# ESCRENNES - Entrepôts 15 à 23

## Dossier de Permis de construire

### Pièce PC 11-3.

Attestation de conformité  
Installation assainissement non collectif

**Schéma du Projet  
 présenté par le pétitionnaire**

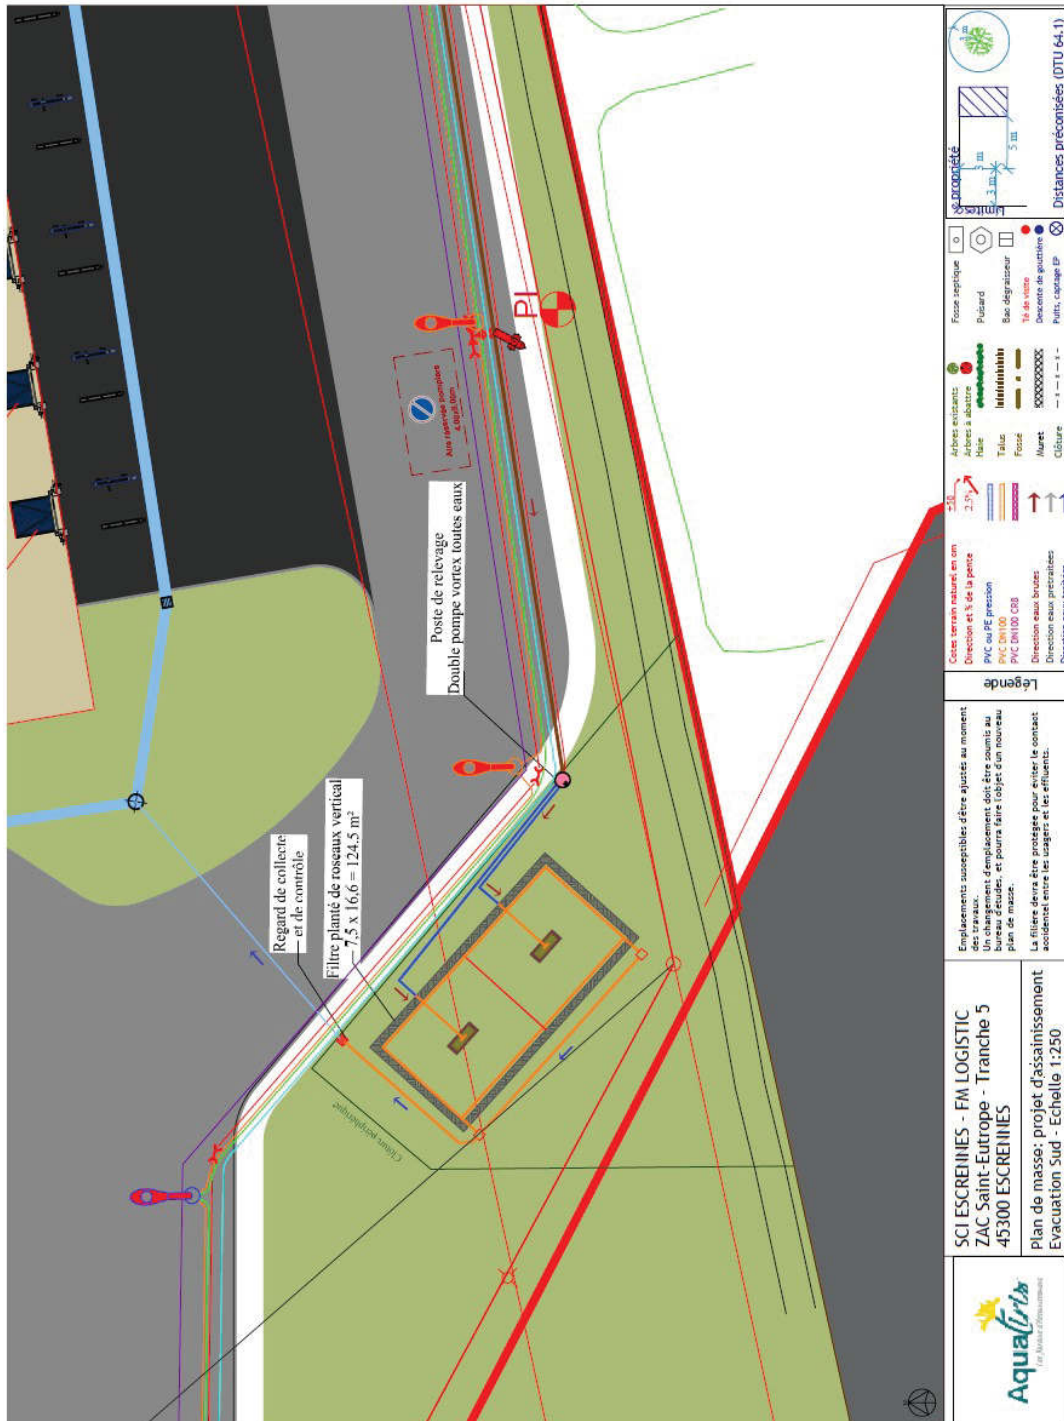
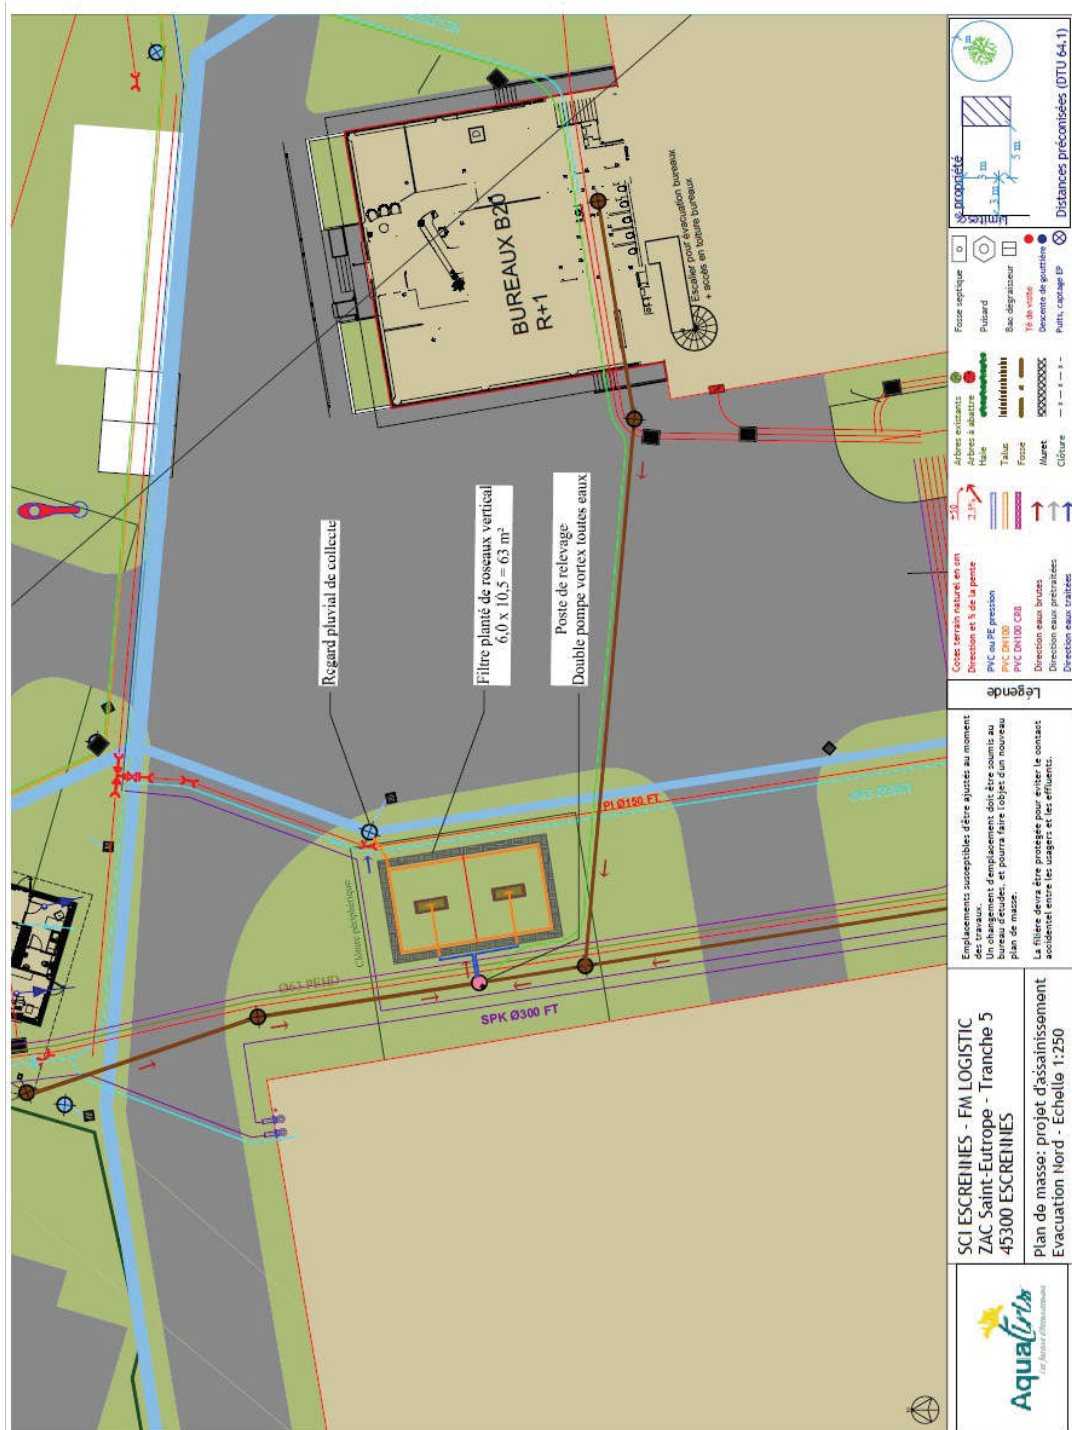
REJET	Remarques
Rejet en réseaux d'eaux pluviales	Evacuation des eaux usées traitées via le bassin de rétention des eaux pluviales. Les effluents sont des effluents traités, à ce titre ils peuvent rejoindre les dispositifs de traitement des eaux pluviales sous réserve que la capacité de ces derniers puisse accueillir le volume d'effluent produit.

RESPECT DISTANCES DU TRAITEMENT	Limites de la propriété (>3m) :	Arbres (>3m) :	Puits (>35m) :	Bâtiments (>5m) :
	OUI	Sans objet	Sans objet	OUI

**Rappel** : Le rejet des eaux pluviales vers la filière d'assainissement est interdit.

**AVIS FAVORABLE**

Compte tenu de la capacité de traitement des ouvrages d'assainissement, l'arrêté du 21 juillet 2015 s'applique.
